パナソニック商品情報

2023年11月号

ハウジング商品連絡

間取り図特注詳細表示

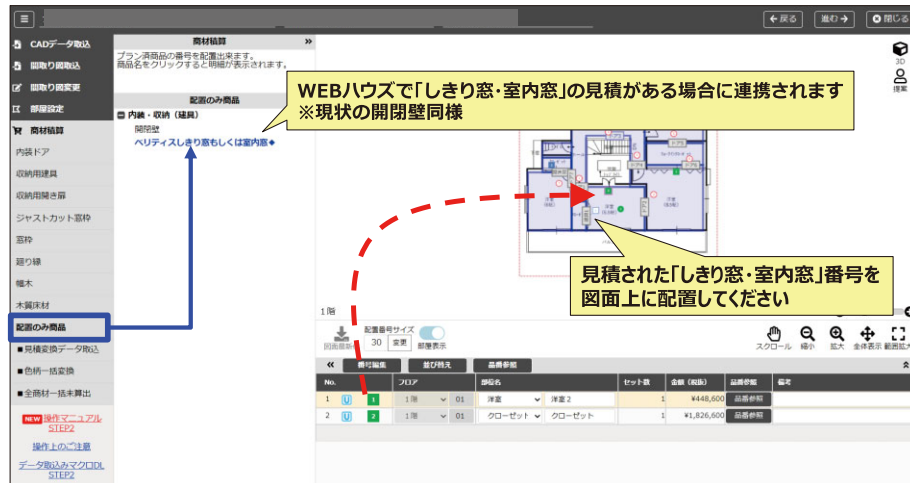
新機能①、②を機能させるには環境設定または提案ボードの詳細設定で“間取り図特注詳細表示”を“有り”に変更してください

ラシス 木製3面鏡用の天面パネル カタログ掲載について

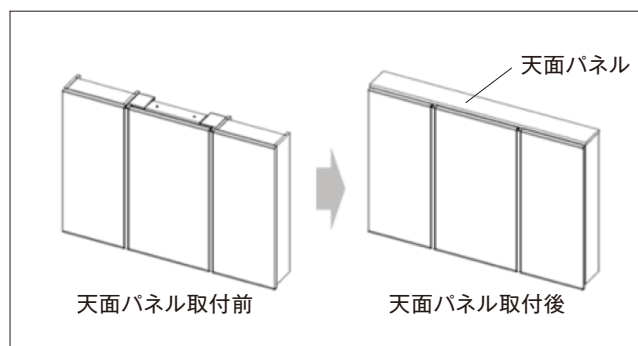
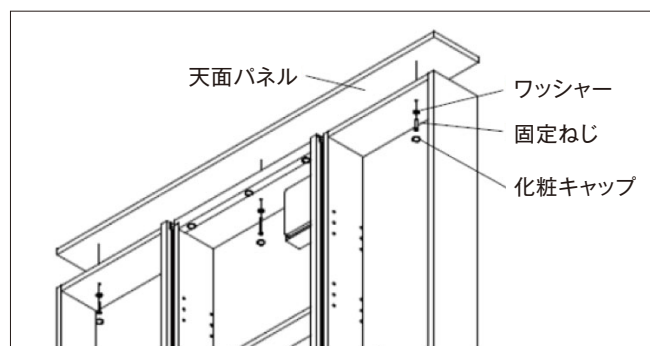
ラシス 木製3面鏡を天面部が見える場所（吹き抜けがある空間など）へ設置をする際に、天面側の見え方に関するご要望がありサービス対応部品として木製3面鏡用の天面パネルを設定していましたが、認知度向上の為、カタログ掲載いたします。天面側の目隠し部材としてご利用ください。

- ・W1850（木製3面鏡のサイズに応じて現場カット、端面は同梱の木口貼りテープを貼り付け）
- ・材質は3面鏡側板と同一品（両面化粧パーティクルボード）
- ・木口テープ、ワッシャー、固定ねじ、化粧キャップは同梱

**幅900mm
 ユニットプラン**

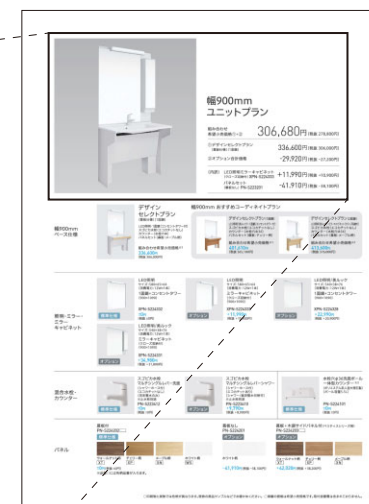
アクアハート洗面 幅900mm ユニットプラン 内訳内
 パネルセット品番の誤り

【誤】 パネルセット
 (幕板なし)PN-S223201

【正】 パネルセット
 (幕板なし)PN-S224201

アーキフレームおよび、宅配ボックス取付ポールの天キャップ固定ねじ変更の件

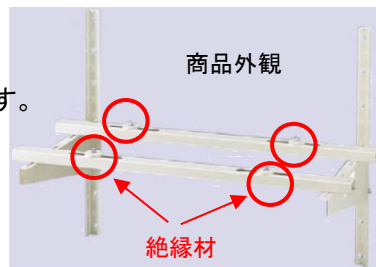
ねじの締め過ぎによる天キャップの破損防止のため。

ねじ形状の変更

根角部分を設けることにより、樹脂キャップに大きな負荷をかけないで、ねじ固定ができます。

先穴径の拡大

変更前 5×5.5 (mm) → 変更後 6×7 (mm)
